改善箇所説明図

オーバーフローバルブ

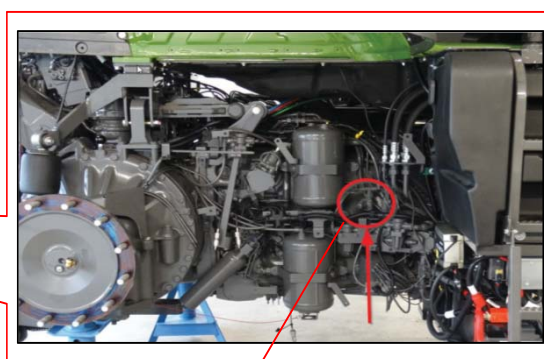
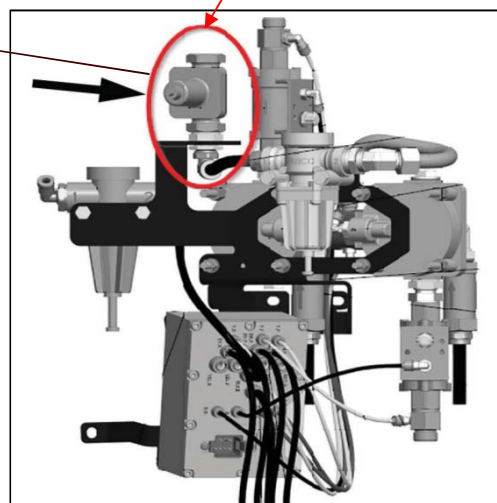
農耕トラクタの駐車ブレーキにおいて、オーバーフローバルブのエア圧力の設定が不適切なため、駐車ブレーキを解除するためのエア圧力が不足しているものがある。そのため、駐車ブレーキが解除されず、駐車ブレーキを引きずるおそれがある。

全車両、オーバーフローバルブを対策品に交換し、エアシステムのプログラムを対策プログラムに書き換える。
